Projectplan Waterwet "Oirsbeek fase 1" - Geanonimiseerd

titel Oirsbeek fase 1; GEANONIMISEERD
subtitel Oirsbeek fase 1" - Geanonimiseerd
datum 27 oktober 2020
versie 1.1
status
zaaknr. 2019-Z7932
documentnr. 2020-D103341

Figuur 4 Ontwerp buffer 22 Vaart na wijzigingen door zienswijzen.

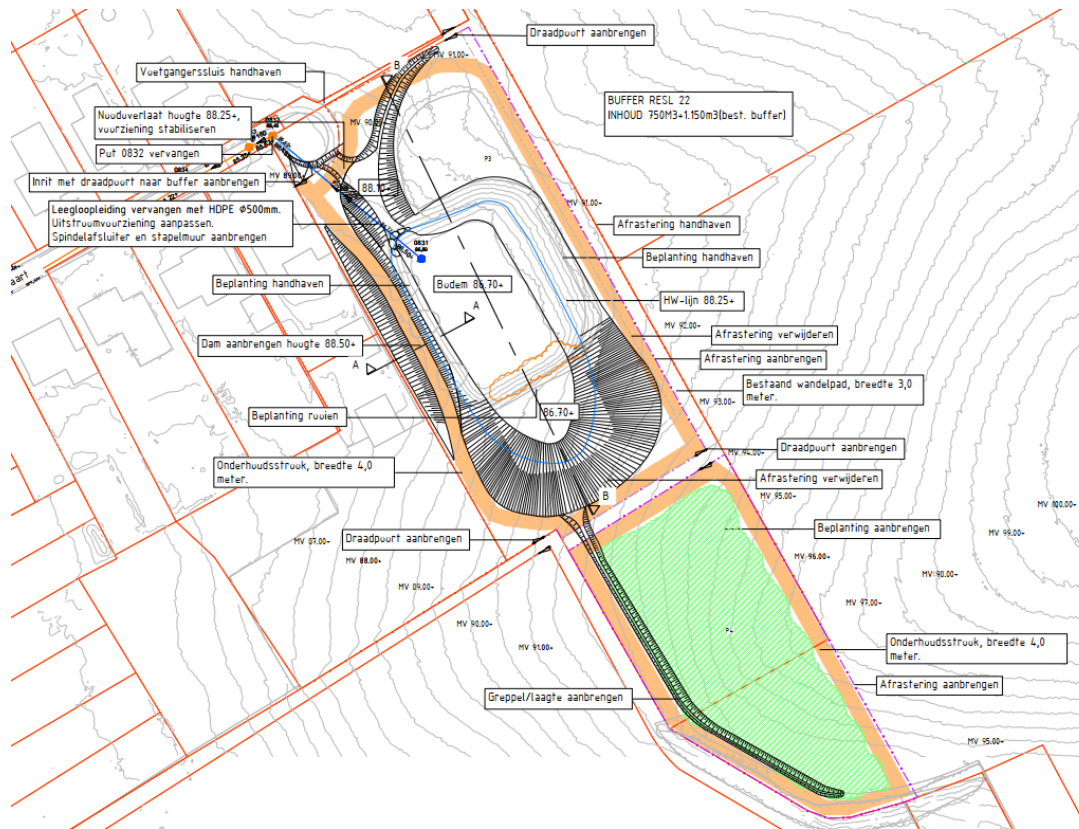
- a) Reclamant trekt twijfels bij de beoogde capaciteit van de buffer en vragen het waterschap de berekeningen opnieuw te bekijken. Reclamant heeft sinds de aanleg van de buffer Vaart nog nooit water van enige betekenis zien staan in de buffer. Om deze reden trekt de reclamant de nut en noodzaak van de vergroting van de buffer sterk in twijfel. Reclamant schrikt van de grote landschappelijke impact van het ontwerp. In de tijd van de ruilverkaveling zijn veel landschapselementen (o.a. holleweg, graften, terrein vlak gemaakt voor landbouw) verdwenen, wat de wateroverlast destijds heeft verergerd. De vergroting tast wederom de landschappelijke en natuurwaarden aan waar de reclamant veel waarde aan hecht. Reclamant erkent wel dat de effectiviteit van de buffer vergroot kan worden, dit kan echter met veel minder impact op het landschap. Hiertoe draagt de reclamant alternatieven aan.

- b) Het voetpad loopt in het ontwerp door de buffer heen. Dit is niet wenselijk omdat hiermee de kans op oneigenlijk gebruik groter wordt. Tevens is het een befaamd hondenrondje voor de buurt. De schapen die er lopen kunnen ziek worden van de hondenpoep die er regelmatig ligt.

- a) Het waterschap geeft aan dat de berekeningen volgen uit recente nationale standaarden en zorgvuldig zijn uitgevoerd.
Het waterschap komt het waterschap tegemoet komen aan een aantal wensen van de reclamant en wordt het ontwerp aangepast. In de aanpassingen zijn een aantal punten leidend geweest:
 1. Het bosje in de noordoost hoek blijft behouden;
 2. Het talud aan de noordoostzijde blijft behouden, wel komt hier een geul om water richting de buffer te sturen;
 3. Het wandelpad blijft afgesloten van buffer door middel van afrastering. De klappoorten voor toegang naar de buffer verdwijnen.
- b) Zie punt 3 hierboven.
